PROGETTO:
LAVORI DI SISTEMAZIONE IDROGEOLOGICA DEL
FIUME TESTENE NEL TRATTO DEL COMUNE DI
LAUREANA CILENTO

RELAZIONE IDRAULICA INTEGRATIVA

INTEGRAZIONI

La presente relazione è stata redatta ad integrazione delle richieste espresse dal Genio Civile – Regione Campania, circa la relazione idrologica del progetto di “LAVORI DI PROTEZIONE DEL SUOLO ATTRAVERSO LA SISTEMAZIONE IDROGEOLOGICA DEL FIUME TESTENE E DEI SUOI AFFLUENTI NEL COMUNE DI LAUREANA CILENTO”.

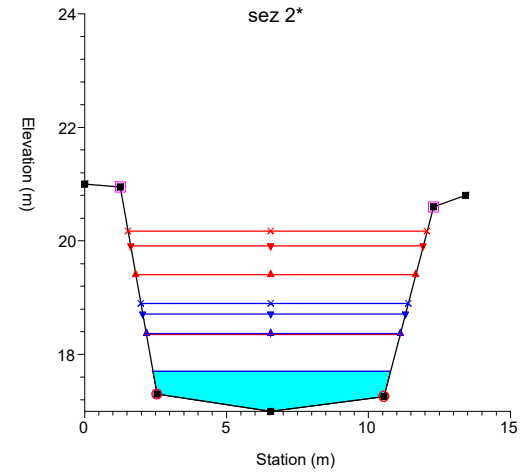
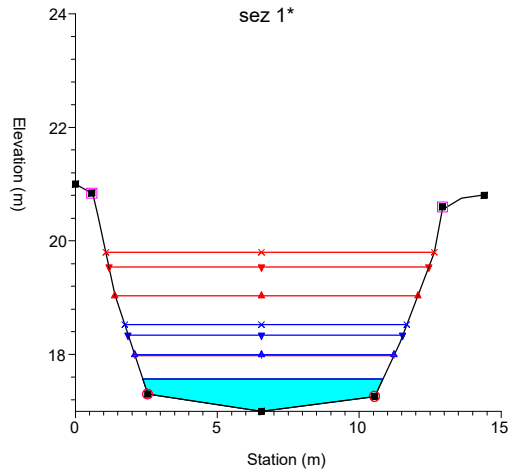
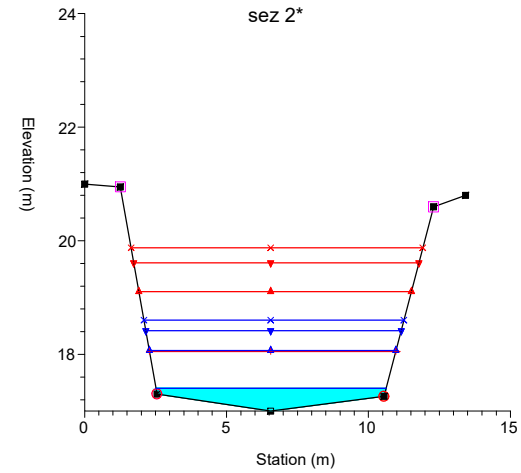
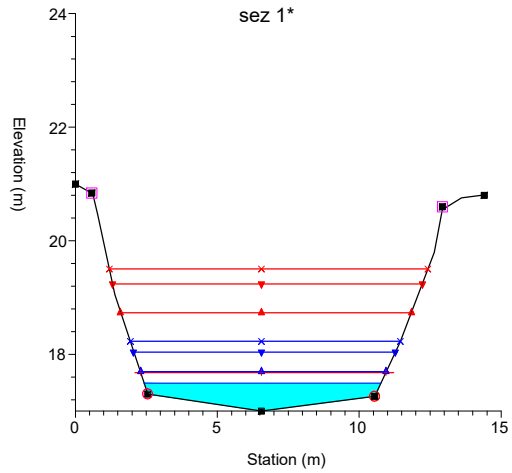
- Studio del tratto a valle dell'intervento;
- Verifica del franco di sicurezza in corrispondenza delle intersezioni, opere d'arte;
- Sovrapposizione rilievo con superficie demaniale.

Oltre all'analisi visiva, è stata elaborata una verifica di tipo analitica, implementando nel software HEC-RAS due sezioni a valle, denominate Sezioni 1* e 2*, le quali hanno dimostrato l'affidabilità dell'intervento.
